监 理 通 知 单

工程名称：盛道（中国）电气有限公司 1.354MWp 光伏发电工程

宁波隆兴电信设备制造有限公司 1.52MWp 光伏发电工程 编号：ZHJL-SDLX-TZ-06。

事由：关于施工质量和安全问题

图 1

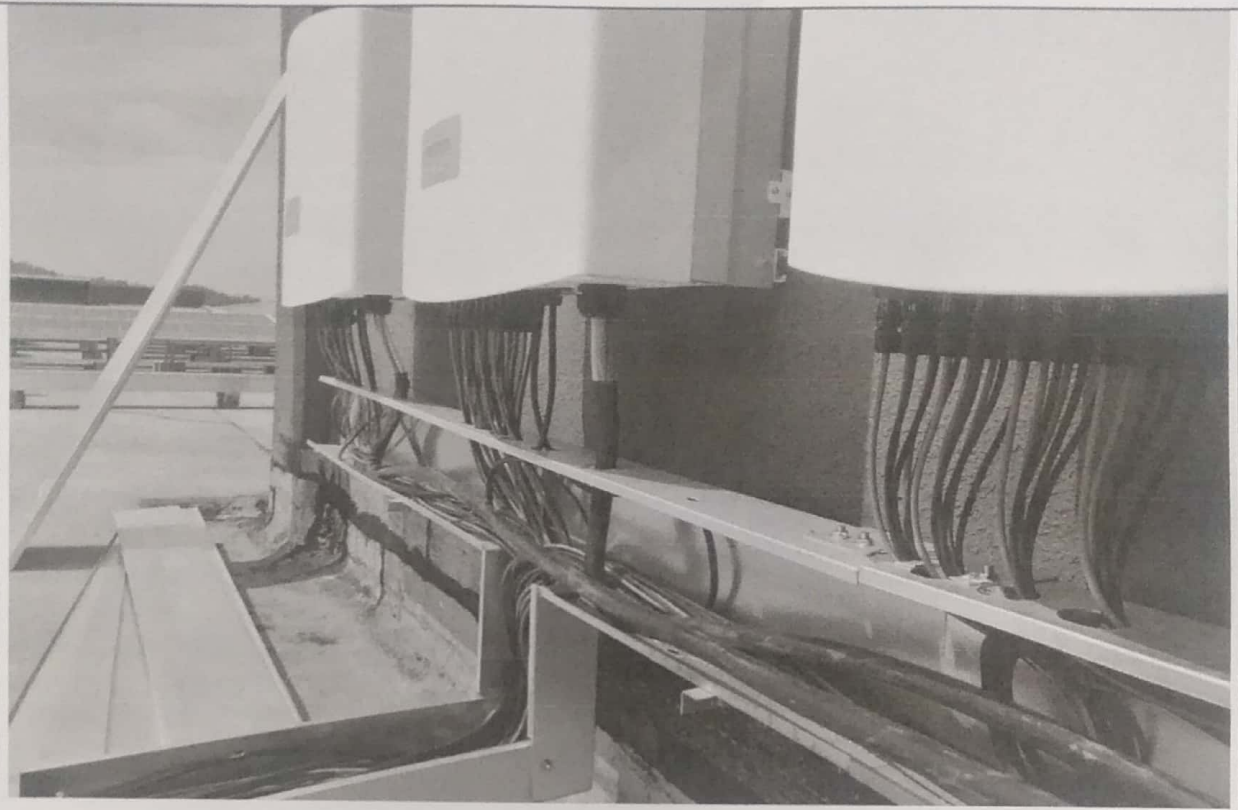
1、隆兴厂区逆变器电缆接线存在施工质量问题：

依据《光伏发电工程验收规范》GB/T 50796-2012 中规定：你方施工人员在逆变器接线施工中，对电缆线护套层剥离太深，三根线芯裸露在外。违反“线缆应排列整齐美观，外皮无损伤”要求。（附图 1）。

以上问题我监理方责令你方及时整改！请于两日内回复，若不及时处理我方将上报业主将进行工程项目考核。

图 2

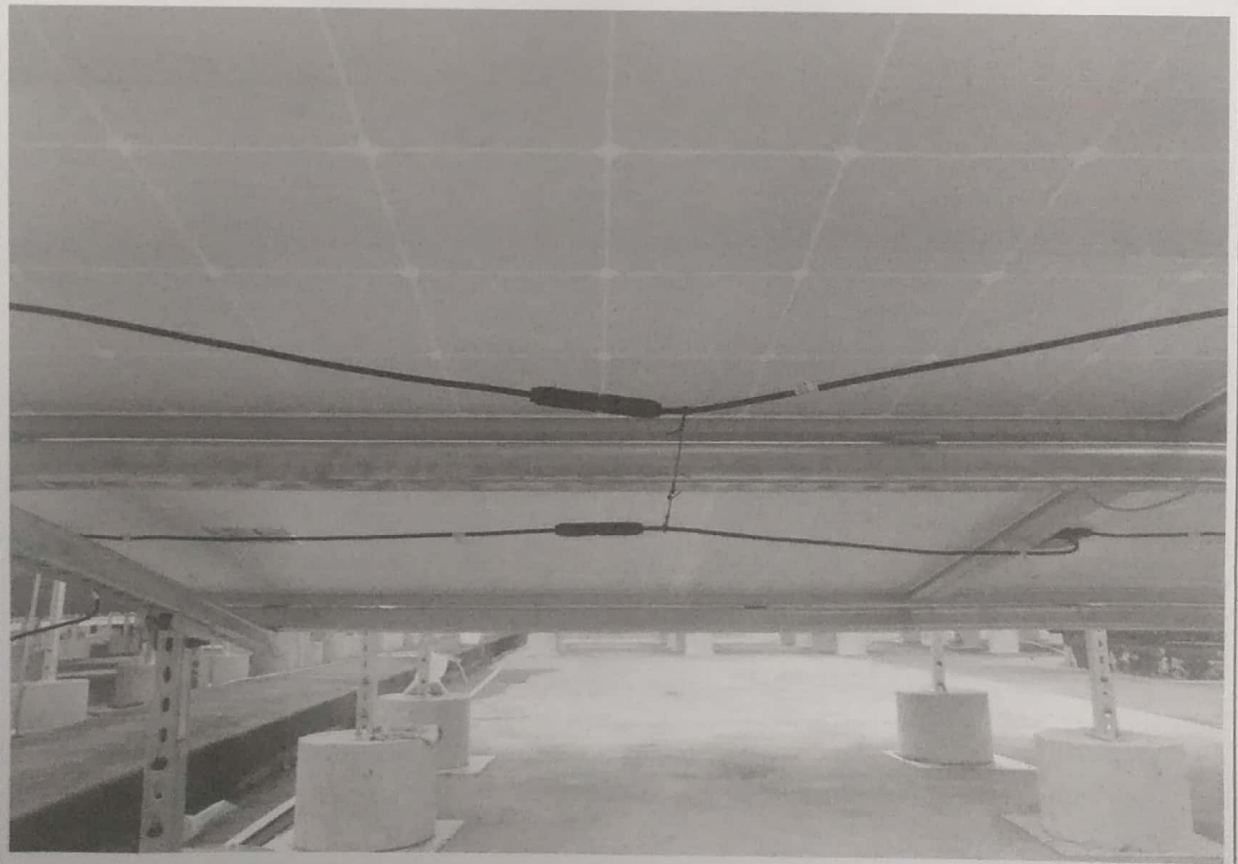
2、盛道厂区存在施工质量问题：

依据《光伏电站施工规范》GB 50794-2012 规范中 5.2.2 光伏组件的安装第四条：组件之间连接线不应承受外力；你方在光伏线绑扎施工中违反此规范。（附图 2）。
